Geschwindigkeitsanzeige in der OD Ueffeln

ihre Skizze v. 07.01.2019 zu Aufstellplätzen „Geschwindigkeitsanzeige“ in der OD Ueffeln B 218 haben

Antrag des Ortsrat Ueffeln zur Aufstellung einer Geschwindigkeitsanzeige vom 20.10.2018

Standorte für Geschwindigkeitsanzeigen
OR-Messstellen: W. Clauwies, 07.01.2018

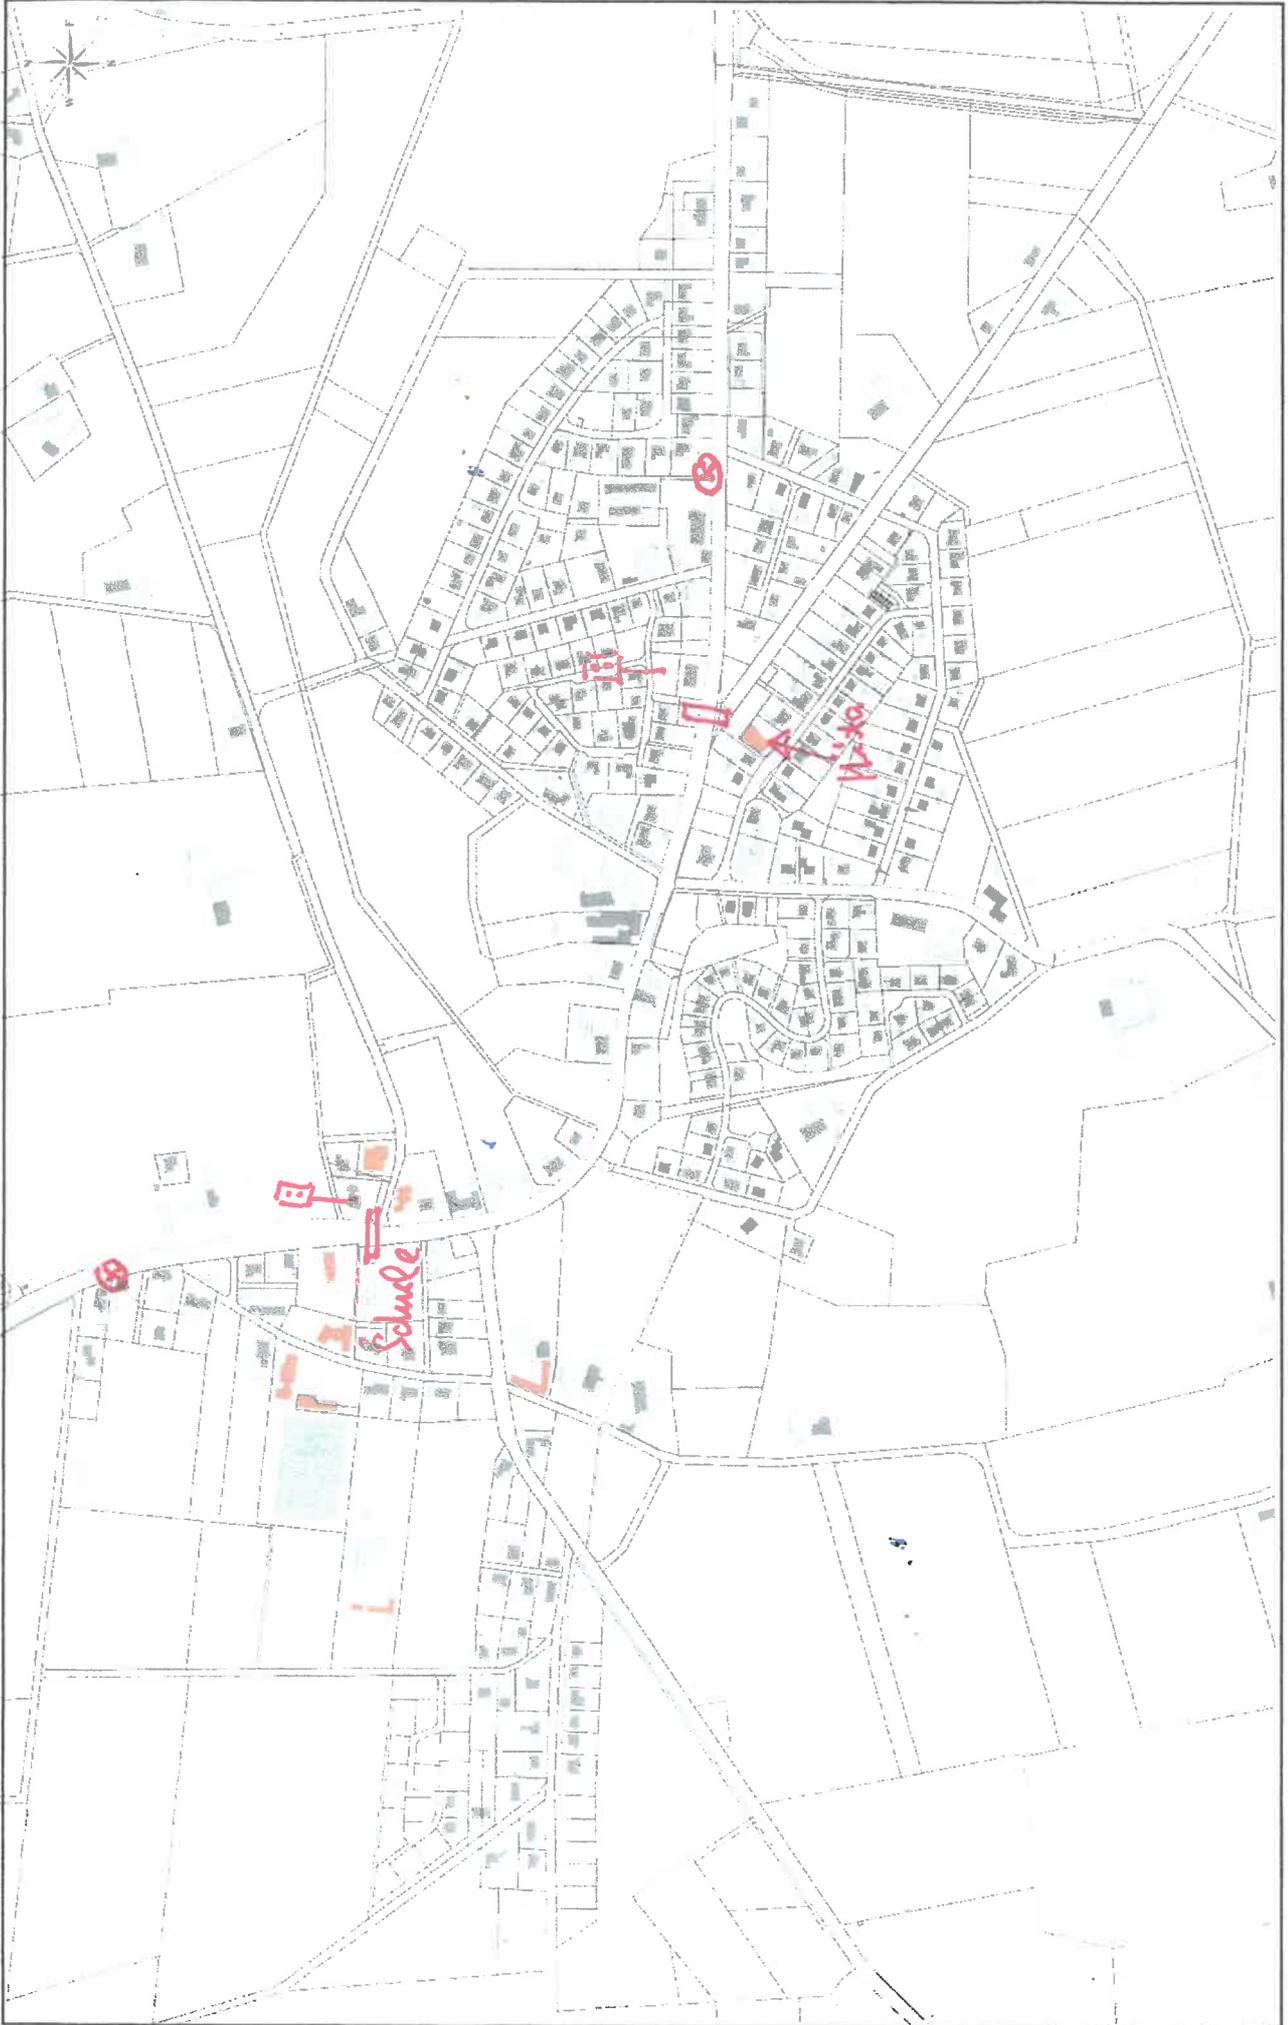
Die SM Fürstenau verweist auf die Stellungnahmen der Polizei u. NLStBV zum ersten Antrag (siehe

meine Mail v. 06.11.2018) und möchte dieser Maßnahme nicht zustimmen. Schreibt aber auch:

„Grundsätzlich wäre das Vorhaben aber bei beim Geschäftsbereich Osnabrück zu beantragen, von

dort kann es dann ggf. einen entsprechenden Nutzungsvertrag geben“.

Die NLStBV, Geschäftsbereich Osnabrück, verweist auf ihre Ablehnung aus Oktober 2018.

Die Verkehrsbehörde Stadt Bramsche verweist auf ihre Stellungnahme vom 06.11.2018.

Vielleicht sollte man im Gespräch mit der NLStBV/SM Fürstenau über eine temporäre Aufstellung einer Geschwindigkeitsanzeige an der B 218 in der OD Ueffeln reden, wo wir gerne bereit sind mitzuwirken.
